Behandlende enhet: Region vest Saksbehandler/telefon: Marianne Skulstad / 55516253 Vår referanse: 17/75976-16 Deres referanse: Vår dato: 11.12.2017

Godkjenning av avkjørsel – Fv. 245 – Gnr. 38 bnr. 85 – Meland kommune

Fv. 245 Adlandsvegen, Meland kommune
Gnr. 38 bnr. 85 og 86
06.10.2017
Målestokk 1:500
Statens vegvesen

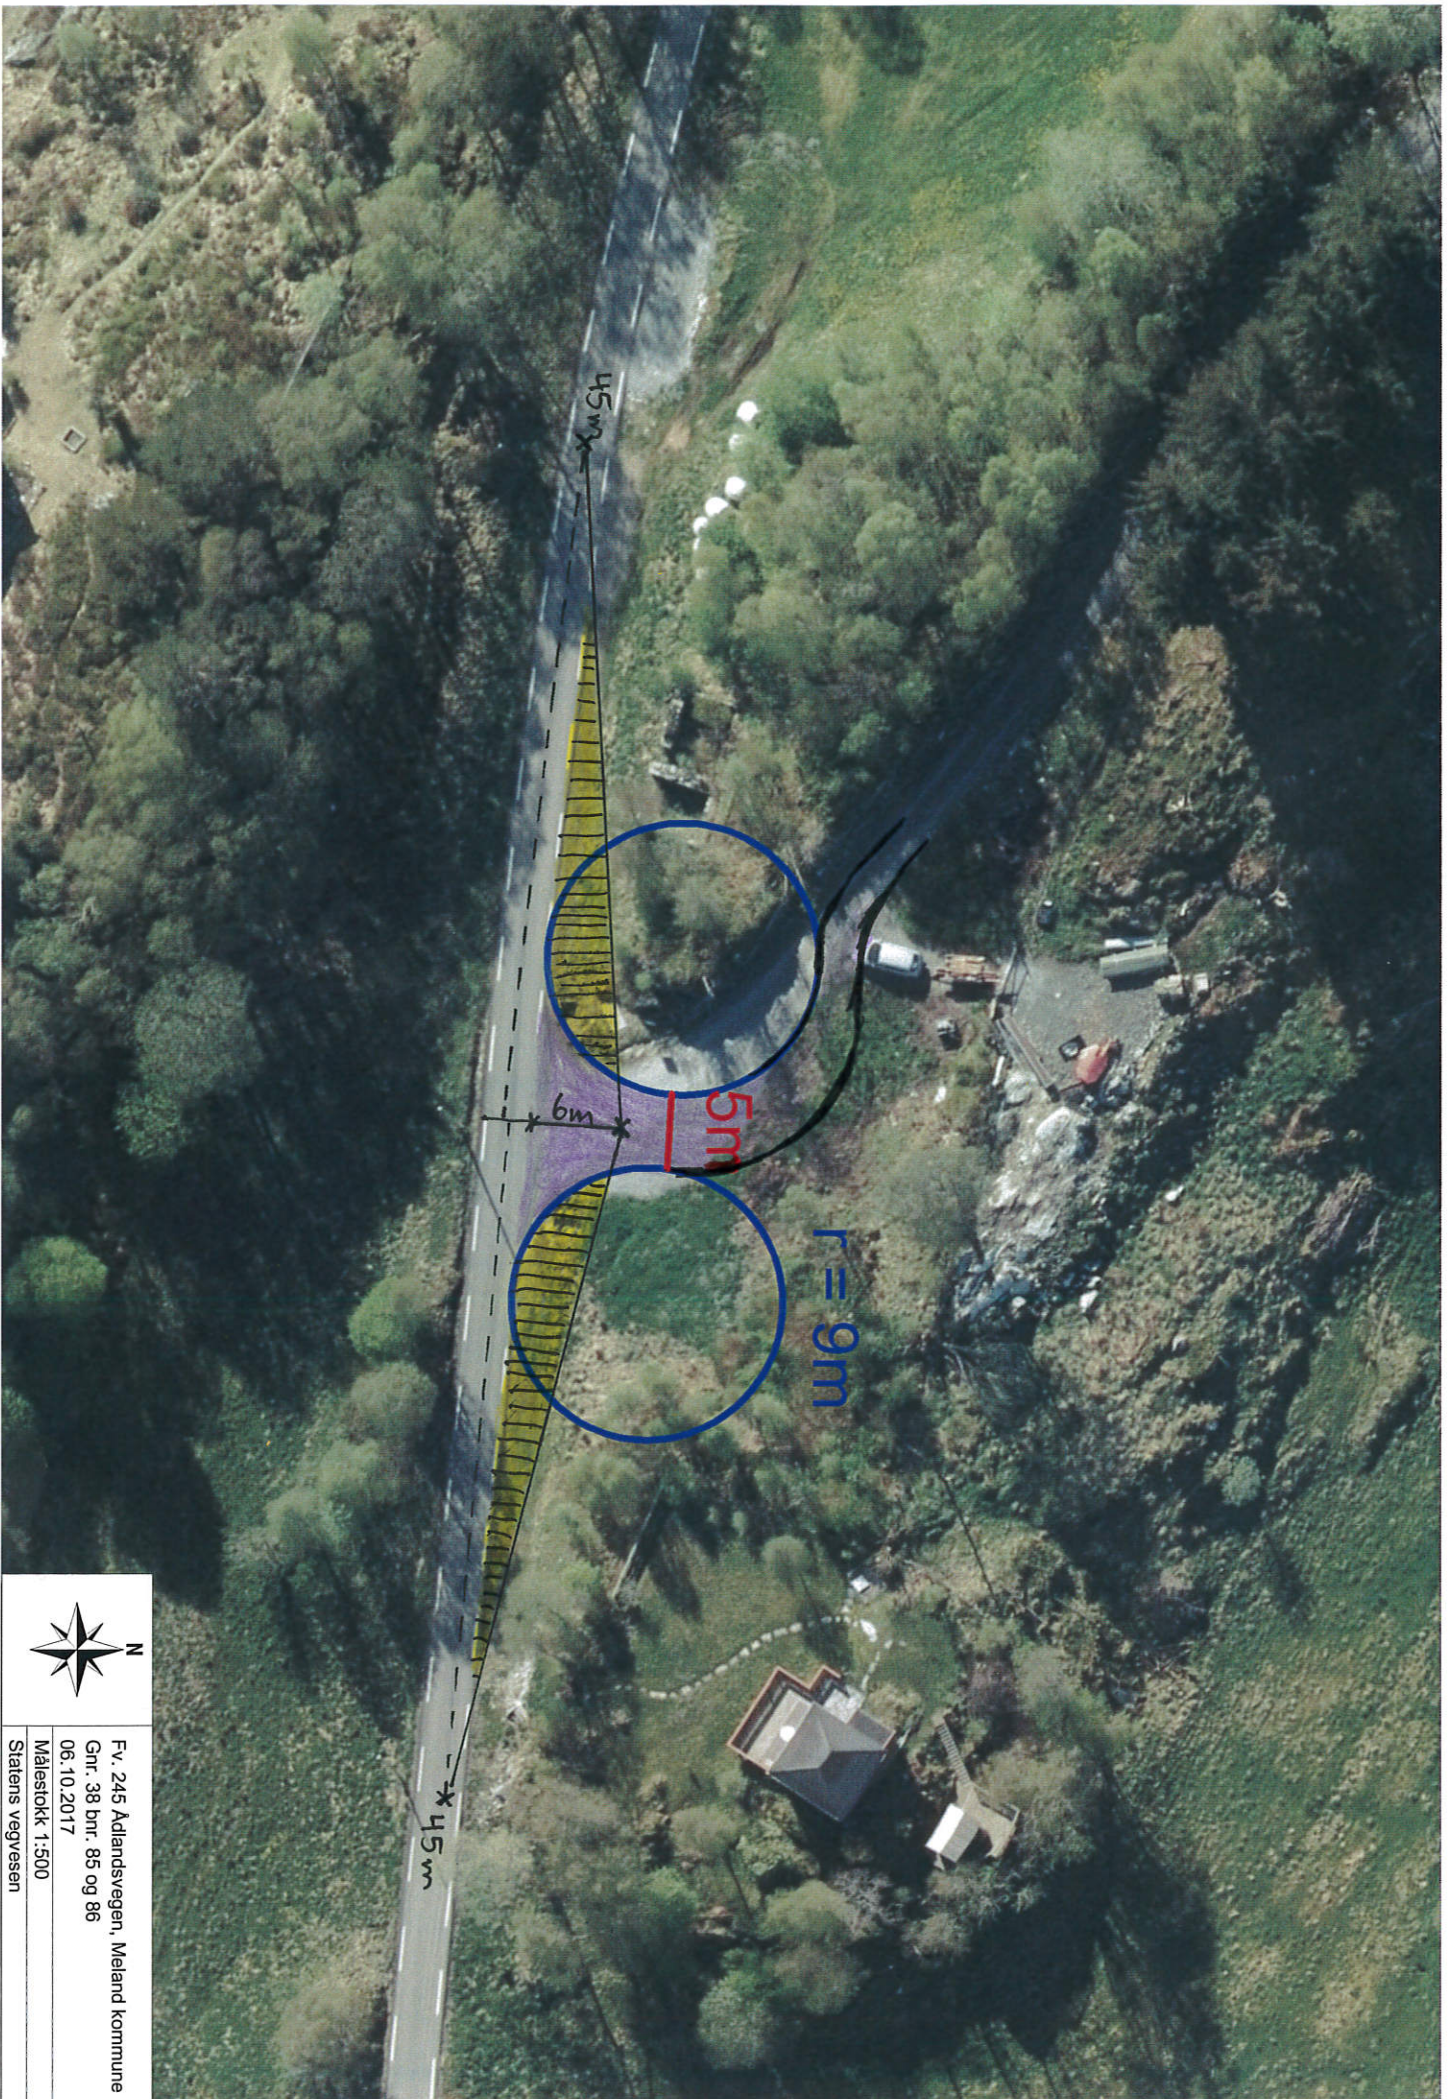
Statens vegvesen gav forhåndstilsagn til avkjørsel i brev datert 06.10.2017. Etter synfaring 19.10.2017 gav vi tilbakemelding i e-post om at radius på 9 meter må overholdes minst 9 meter inn i avkjørselen. Dette er nå etablert.

2. Tillatelsen gjelder kun for det sted som er nevnt foran og i overensstemmelse med skisse (vedlegg).
3. Tillatelsen gjelder for følgende formål: 1 boenhet på eiendom gnr. 38 bnr. 85
4. Eieren eller brukeren av avkjørselen som tillatelsen gjelder for, har ansvar for at frisikten og andre krav til avkjørselen til enhver tid er oppfylt, jf. vegloven § 43. Såfremt dette ikke skjer, kan avkjørselstillatelsen bli trukket tilbake. Frisikt 1,1 meter over bakken 6 meter inn i avkjørselen skal være minimum 45 meter til begge sider.
5. Tillatelsen gjelder kun tilknytningspunktet til fylkesvegen.

Statens vegvesen har blitt kontaktet av nabo/annen bruker av avkjørselen, som mener at kurvaturen er blitt for krapp. Statens vegvesen vurderer imidlertid utformingen som tilstrekkelig for tillatte kjøretøy på fylkesvegen og aktuell bruk av avkjørselen. Om ønskelig kan brukerne av avkjørselen foreta mindre utvidelse (1–2 meter) av vegbredden i ytterkurven inn mot eiendom gbnr. 38/62 og 63, dersom dette gir bedre manøvreringsforhold. De nærmeste 10 meterne fra fylkesvegens hvitstripe skal imidlertid ikke endres.

Statens vegvesen godkjenner på vilkår søknaden om avkjørsel fra fv. 245 (hp 1 ved km 11,160) til eiendommen gnr. 38 bnr. 85. Vedtaket er fattet med hjemmel i vegloven §§ 40 og 43.
